Avis délibéré

**sur le projet de centrale photovoltaïque au sol au lieu-dit "Le
Rousset" sur la commune de La Motte (83)**

**N° MRAe
2022APPACA27/3111**

Figure 2: Plan de masse final du projet - Source : Étude d'impact

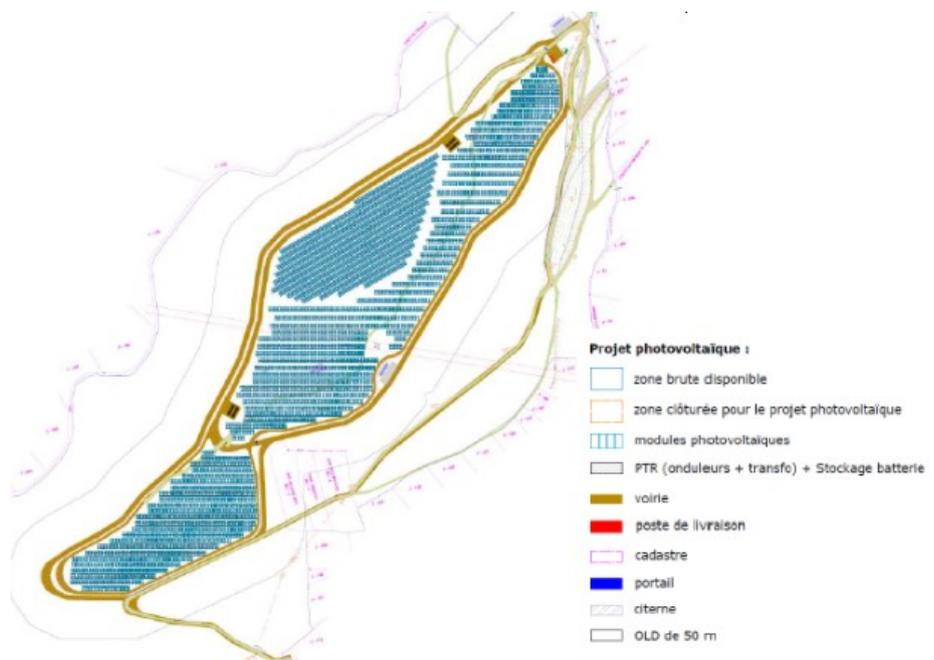
La MRAe recommande de compléter la description du projet en précisant les périodes correspondant aux phases de chantier, la durée d'exploitation, le démantèlement et les modalités de retour à l'état initial du site.

Figure 3: Synthèse des enjeux écologiques - Source : Étude d'impact

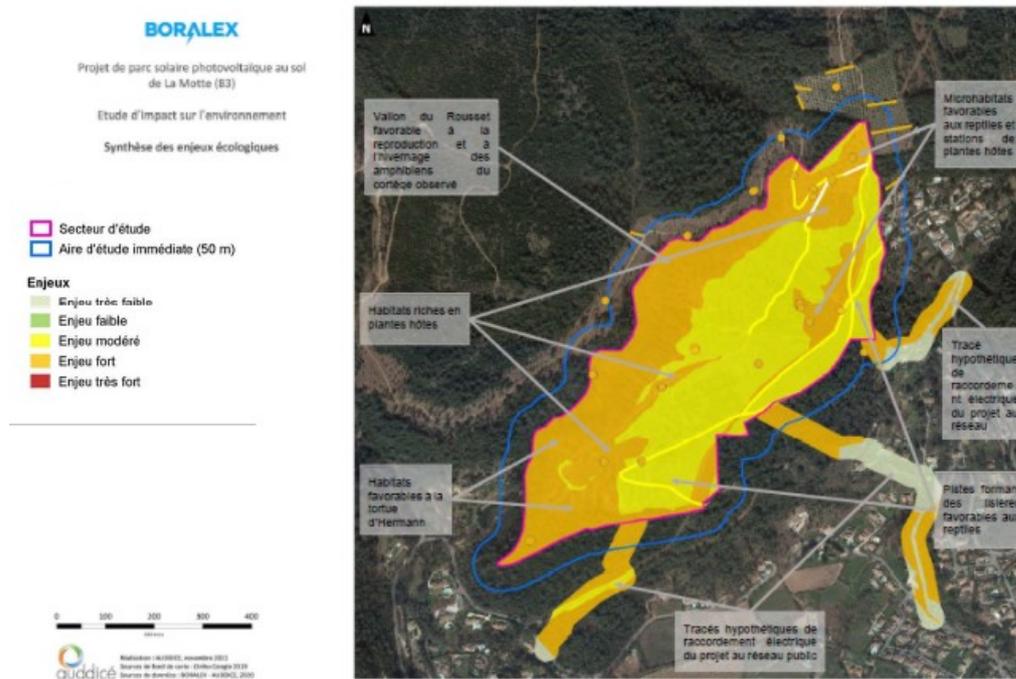
Pour la MRAE, l'analyse de l'état initial nécessite d'être précisée pour le groupe des chiroptères. En effet, alors que ce groupe a fait l'objet d'un grand nombre de contacts, il manque une identification à l'espèce. Plus globalement, il manque une cartographie localisant les habitats avérés et/ou potentiels pour les espèces protégées ou patrimoniales avérées à l'échelle de l'aire d'étude prospectée. Il est attendu notamment :

- pour les reptiles, une cartographie des habitats favorables à la Coronelle girondine, la Couleuvre de Montpellier et l'Orvet fragile, avérés sur la zone d'emprise ;
- pour les chiroptères, outre les précisions demandées plus haut, une caractérisation et une cartographie des corridors de transit ou de chasse présents sur l'emprise ;
- pour les oiseaux, une cartographie des habitats des différentes espèces avérées et leurs zones de survol.

La MRAE recommande d'indiquer les habitats avérés et/ou potentiels pour les espèces protégées ou patrimoniales et d'identifier toutes les espèces de chiroptères contactées.
